Projet de centrale photovoltaïque au sol sur la commune de Serpaize

**Mémoire en réponse à l'avis de la MRAE n° 2024-
ARA-AP-1760**

Dossier N° PC 038 484 24 10011

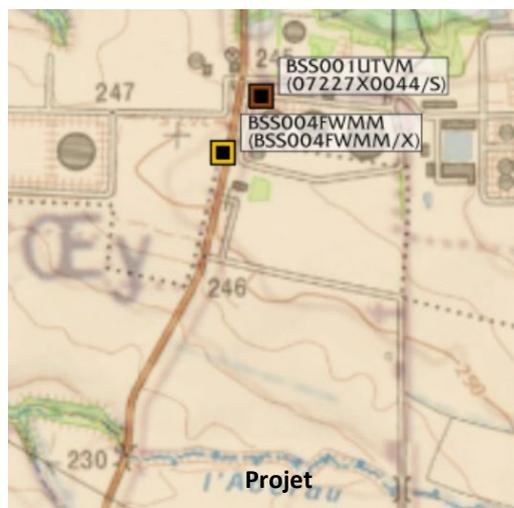
L'Autorité environnementale recommande de préciser, dès à présent, les dispositions prévues en termes d'ancrage et de tranchées, afin d'en apprécier l'incidence environnementale sur les sols et de compléter, si besoin, les mesures prises pour les éviter, les réduire ou les compenser.

Dans le cadre de l'étude hydraulique complémentaire qui a été engagée dans le cadre de ce projet (confiée au bureau d'étude Jacquel & Chatillon), des sondages ont été effectués. TSE est en mesure d'apporter les précisions suivantes relatives au sol au droit du projet (Jacquel&Chatillon, Etude relative à la gestion des eaux pluviales, octobre 2024).

« Nos sondages ont mis en évidence la succession lithologique suivante :

De la terre végétale, observée jusqu'à 0.20 m d'épaisseur. Cette épaisseur pourrait être plus importante en dehors de la zone de nos sondages ;

➤ **Du limon argileux**, observées au droit de nos sondages à la tarière SD1 à SD4 jusqu'à 0.90 à 1.60 m de profondeur/TA.

➤ **De l'argile +/- sableuse et limoneuse avec quelques graviers**, observées au droit de nos sondages à la tarière SD1 à SD4 jusqu'à 1.70 à 3.6 m de profondeur/TA (arrêt) ».

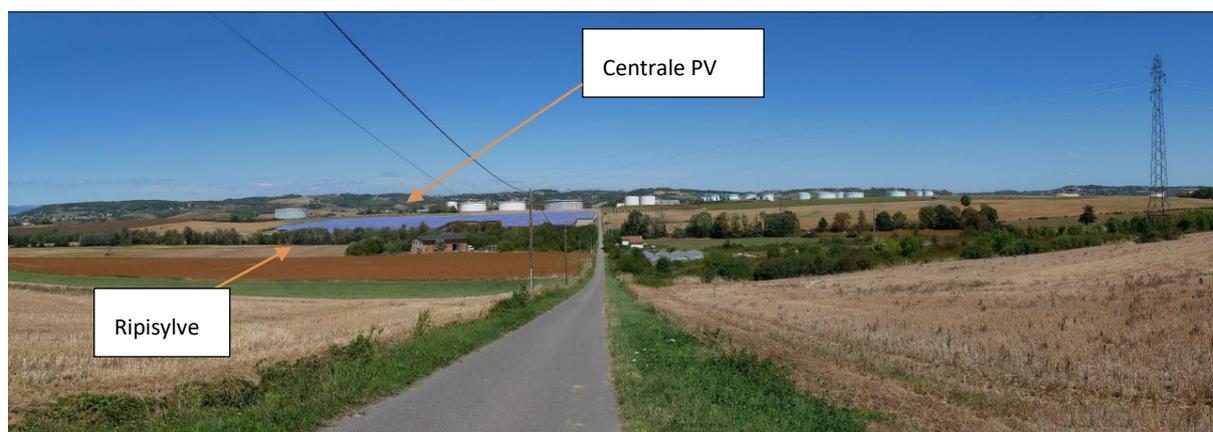
L'Autorité environnementale recommande de présenter des photomontages en saison hivernale en vue proche et éloignée.

L'analyse des incidences réalisée au sein de l'étude d'impact sur l'environnement a révélé qu'au plus proche du projet (Nord de Serpaize notamment) les vues seront certes partiellement masquées par la ripisylve du ruisseau de l'Abéreau, **mais pour une « infime partie »**. Cela est mis en évidence sur le photomontage de la vue n°3 (p. 220 de l'étude d'impact) et reporté ci-dessous.

Ainsi, l'absence de feuillage ne remettra pas en question la quantification des incidences exposées dans l'étude d'impact. Dans ce contexte, la réalisation d'un photomontage en période hivernale n'apparaît pas utile, le changement de perception étant négligeable voire nul.

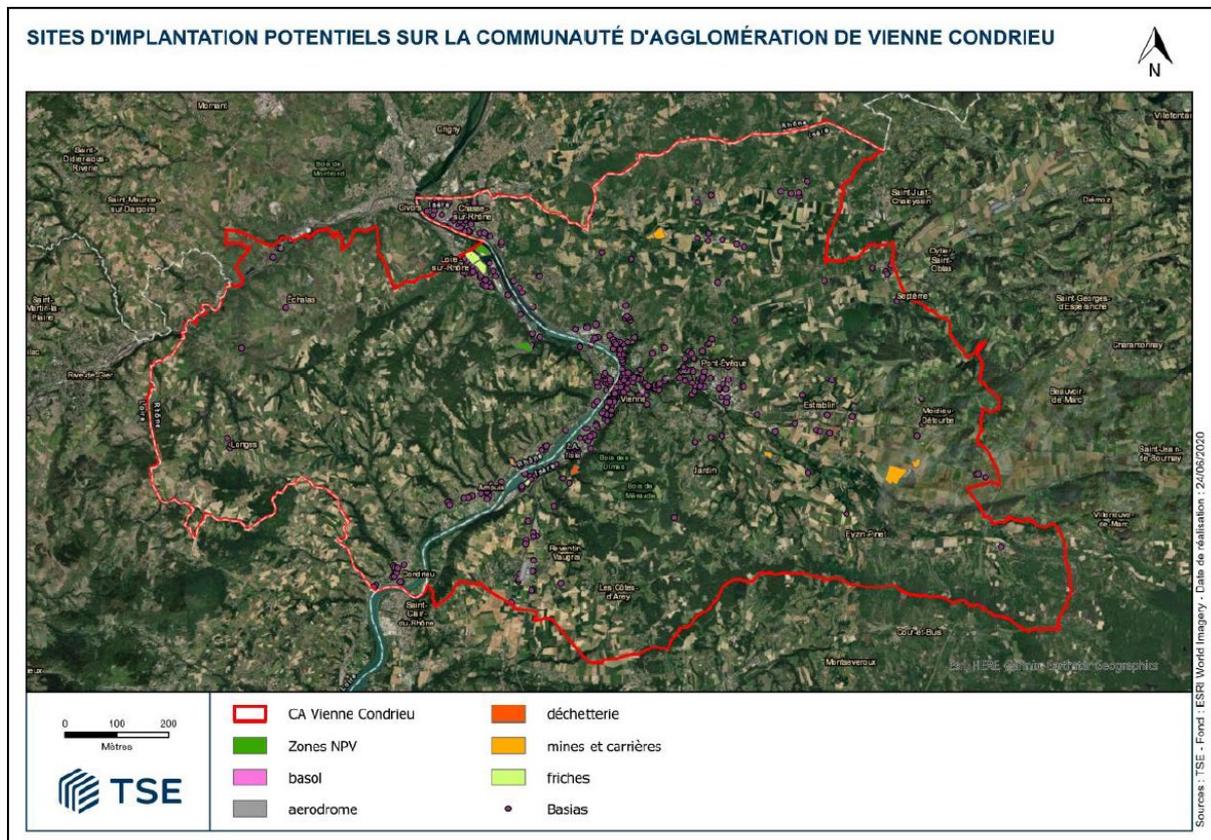
L'Autorité environnementale recommande de préciser la note de calcul du bassin de rétention permettant de réduire les impacts sur les ruissellements du projet et de justifier les hypothèses retenues.

Pour donner suite à la demande de compléments en date du 28/05/24, la note de calcul hydraulique a été mise à jour. Vous trouverez celle-ci jointe à notre mémoire en réponse (« Etude relative à la gestion des eaux pluviales – Octobre 2024 »).
